促進民間參與桃園市中壢地區污水下水道系統

建設之興建、營運、移轉(BOT)計畫

興建執行計畫-污水下水道管線及用戶接管
(定稿版)

促進民間參與桃園市中壢地區污水下水道系統建設之興建營運移轉(BOT)計畫
文件送審單

圖 1.4-1 整體主要時程圖

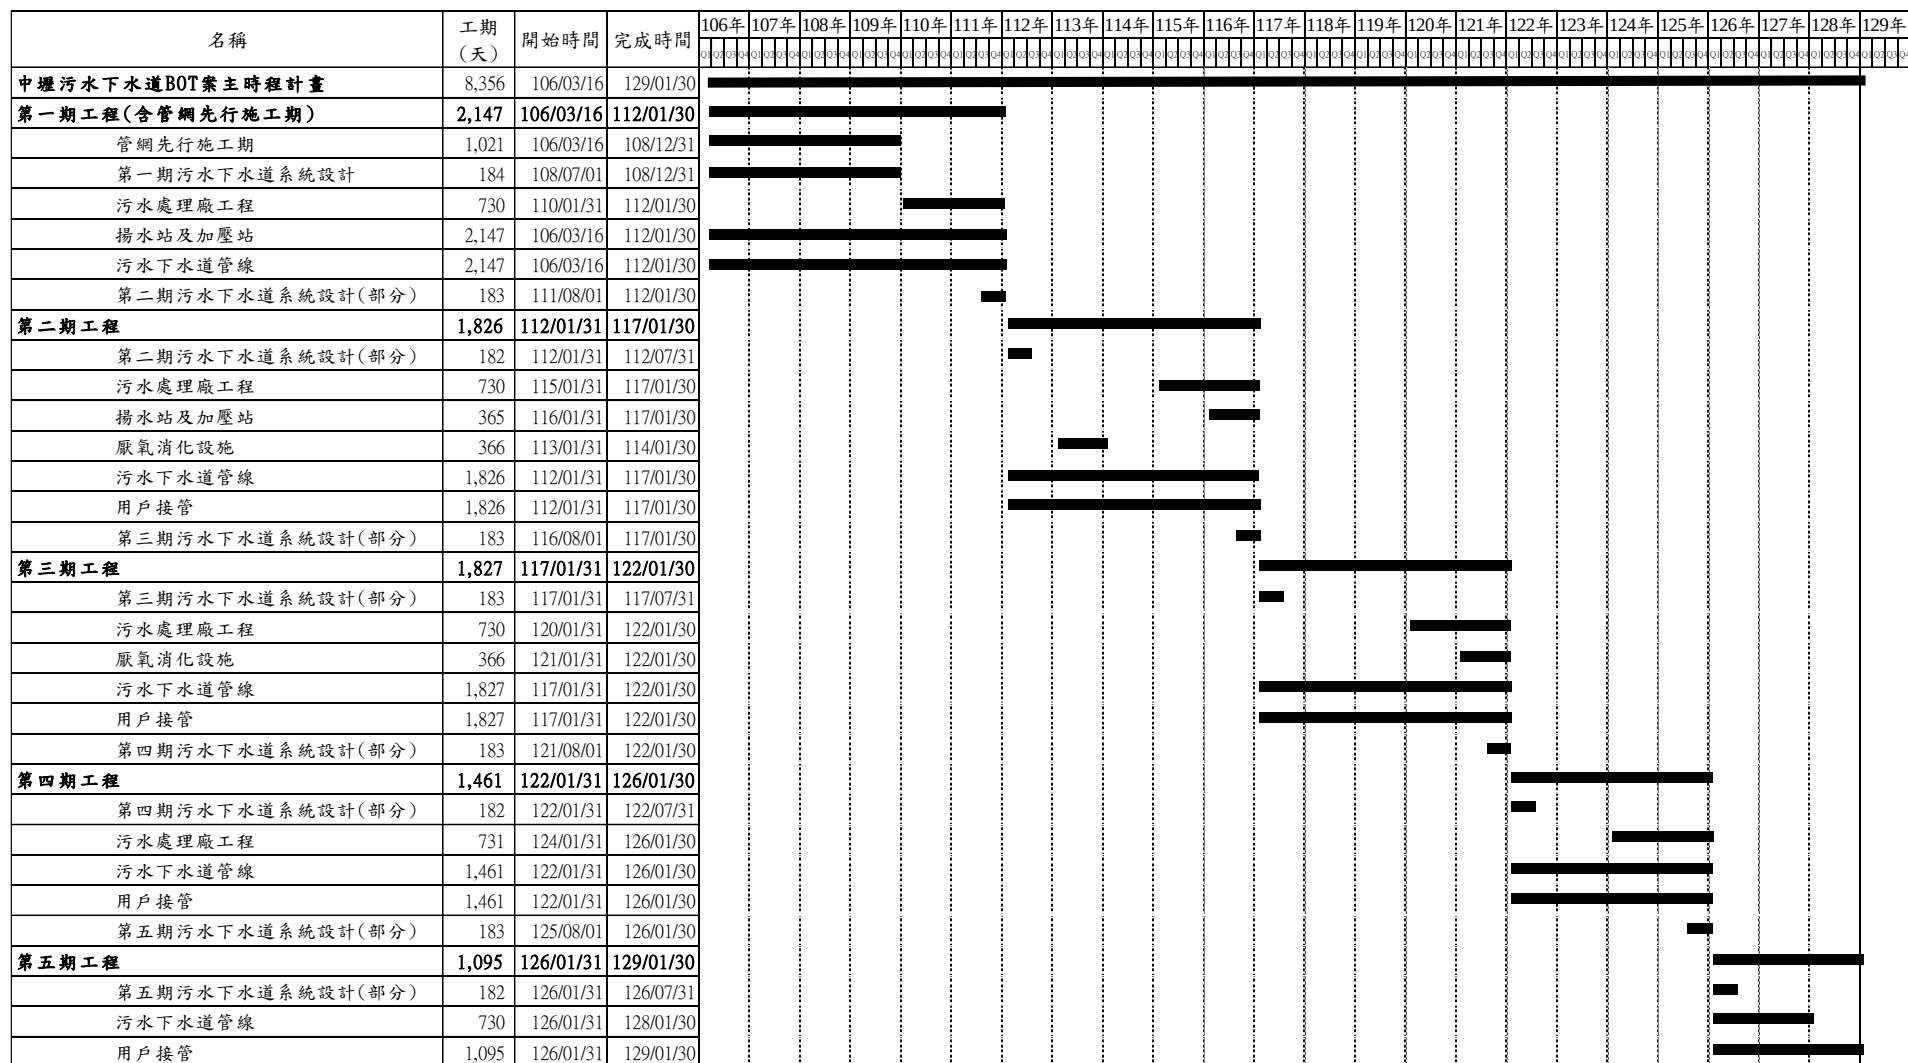
項次	審查意見	辦理情形
6	管網和用戶接管分期範圍是否相同?分五期後一期約 3-5 年期程是否足夠主次幹管、分管網、用戶接管分批施作?應考量於當期先行佈設下期範圍主次幹管。	本計畫分期範圍皆為用戶分期，另補充公共管網分期圖，詳報告書 P1-4。
報告書內文第一章		
1	1.3.1.二投資計畫及需求書皆分為四期辦理，調整為五期用意為何?? 請說明。	依據投資契約「附件十、污水處理費標單」之「結算期數」，將本計畫 35 年特許期分為 8 期，其中水資源回收中心於第 1 期~第 4 期逐期興建；公共管網系統、用戶接管、揚水站、壓力管線及其附屬設施則於第 1 期~第 5 期內興建完畢。
2	圖 1.3-1 圖例管徑顏色與平面圖說不符，另是否還有 $\phi 900\text{mm}$ 管? 請修正。	經查投資契約已無 $\phi 900\text{mm}$ 之管線單價，故圖例屬誤植，修正圖例，詳報告書 P1-4。
3	P1-4 頁，圖 1.3-1 中壢污水下水道系統範圍示意圖，管徑圖例與圖示顏色有誤，請修正。	遵照辦理修正圖例，詳報告書 P1-4。
4	管網及用戶分期範圍是否相同?皆依圖 1.3-1 所示? 請說明。	本計畫分期範圍皆為用戶分期，另補充公共管網分期圖，詳報告書 P1-5。
5	報告書 P1-4 圖 1.3-1 中壢污水下水道系統範圍示意圖圖例管線缺漏。	遵照辦理修正圖例，詳報告書 P1-4。
6	中央大學及萬能科大皆為接管區卻未佈設管網? 請說明。	中央大學及萬能科大採指定接入點納管，分別為 Da74 人孔及 A0453 人孔，詳附冊一圖 P-E32 及圖 P-S18。
7	圖 1.4-1 第一期污水廠 108.07.01 動工??，請修正。	遵照辦理修正圖 1.4-1，增列各階段設計起迄時間，詳報告書 P1-9。
8	圖 1.4-1 第一期未規劃用戶接管工程?如何達到營運期 5,000 戶?，請修正。	第一期用戶接管主要為高鐵特定區用戶。高鐵特定區用戶經查為 7,958 戶，可符合營運期 5,000 戶
9	圖 1.4-1 二期污水廠、管線、用戶時間與桿狀圖不符，三、四、五期亦同，請修正。	遵照辦理，修正圖 1.4-1 桿狀圖，詳報告書 P1-9。

圖 2.1-1 工作執行團隊組成

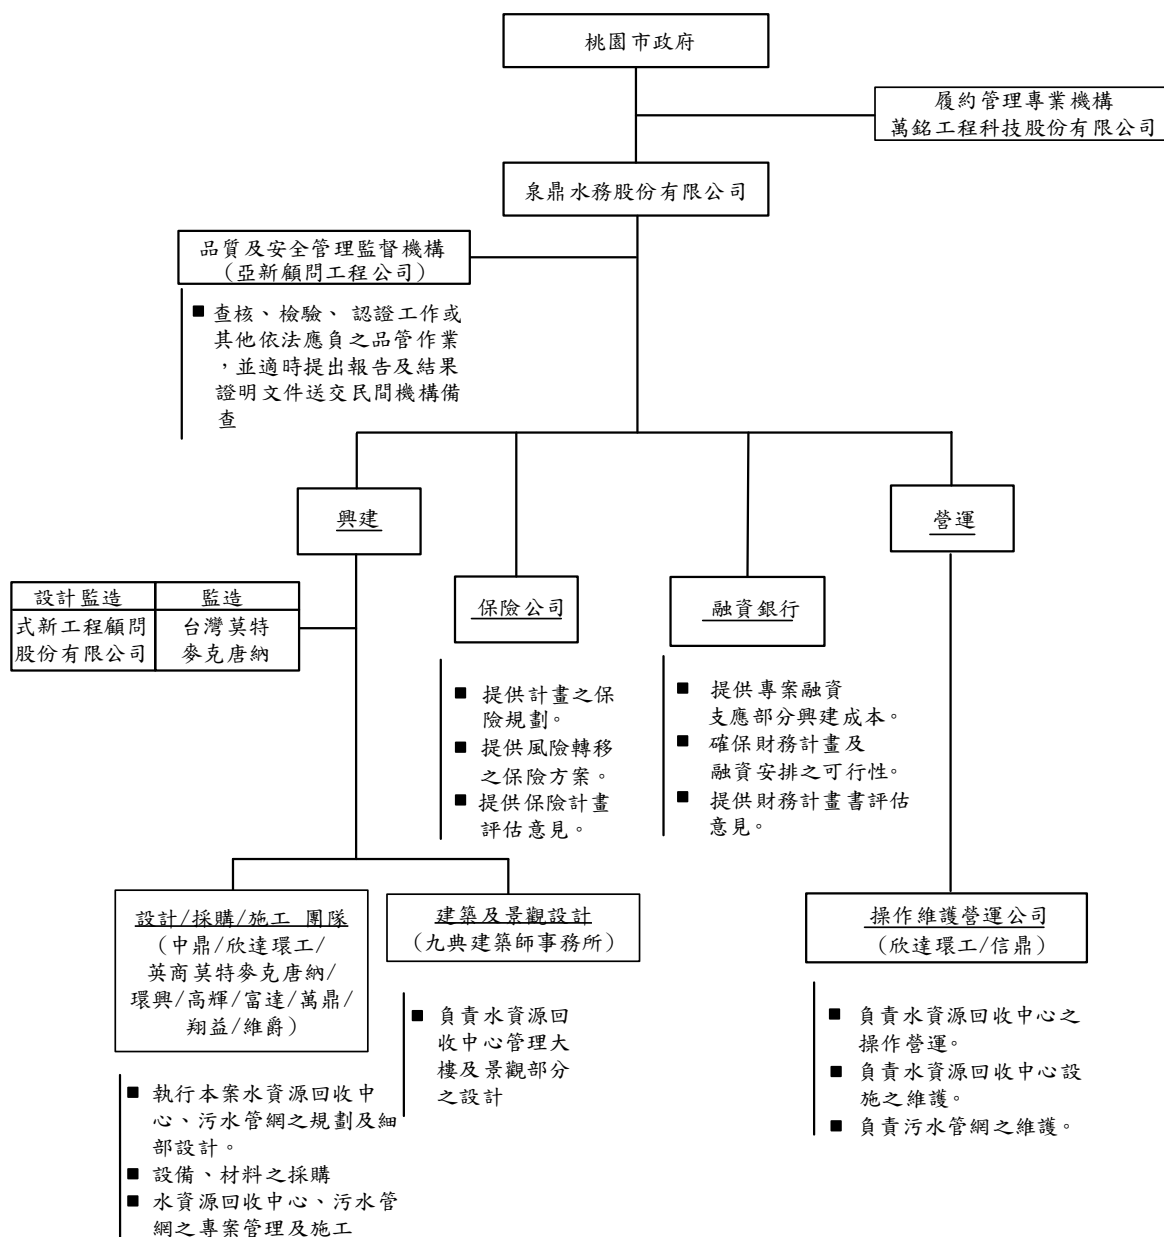
項次	審查意見	辦理情形
1	圖 2.1-1 請刪除品安機構說明內之甲方及乙方字眼，於本報告並不適用，請修正。	遵照辦理，修正圖 2.1-1 敘述，”甲方”改為”民間機構”，”乙方”刪除，詳報告書 P2-1。
2	報告書 P2-6 圖 2.2-3 認證工作流程圖 7.「請特許公司製作審定版進行認證」所使用之圖型錯誤，請修正。	遵照辦理，修正圖 2.2-3 工作流程圖，詳報告書 P2-6。
報告書內文第三章		
1	3.1.2 節/P.3-3 請補充鄰近斷層描述。	遵照辦理，補充鄰近斷層描述，詳報告書 P3-3。
2	圖 3.1-4 下方附註資料來源缺少高鐵特定區鑽孔來源，請修正	經檢視後，高鐵特定區鑽孔資料來源為「中壢地區污水下水道系統規劃總報告(內政部營建署)」，詳報告書 P3-5。
3	3.1.3 節/P.3-4 圖 3.1-4 本計畫區既有鑽探位置示意圖所列鑽孔中，部份鑽孔之柱狀圖未示，請補充。	遵照辦理，補充圖 3.1-4 所示鑽探位置之鑽孔柱狀圖，詳報告書 P3-6~P3-12。
4	P3-15 一：高速鐵路桃園車站特定區已有最新都市計畫書，請修正第三、四行，請修正	遵照辦理修正，經查高速鐵路桃園車站特定區最新都市計畫書為「變更高速鐵路桃園車站特定區(文中三用地為第二種產業專用區及文小用地為文教用地)(配合亞洲·矽谷—創新研發中心)案」，詳報告書 P3-19。
5	中壢及內壢交流道附近特定區及中壢平鎮都市擴大修訂計畫亦同,請修正	遵照辦理修正，經查中壢及內壢交流道附近特定區最新都市計畫書為「變更高速公路中壢及內壢交流道附近特定區計畫(配合老街溪整治計畫)」，詳報告書 P3-20。經查中壢平鎮都市擴大修訂計畫區之「變更中壢平鎮都市擴大修訂計畫(部分農業區為道路用地)(配合生活圈二號道路延伸至中壢區五權段計畫道路新闢工程)案」為公展中，並於都市計畫核定後修正。
6	圖 3.3-1 分期範圍與圖 1.3-1 不同，請修正	遵照辦理修正，詳報告書 P3-28。
7	3.3.2 節第四行青松”路”誤植，請修正	遵照辦理修正，刪除先行施工範圍敘述，詳報告書 P3-32。
8	圖 3.3-4 分期與圖 1.3-1 不同，請修正	遵照辦理修正，詳報告書 P3-33。
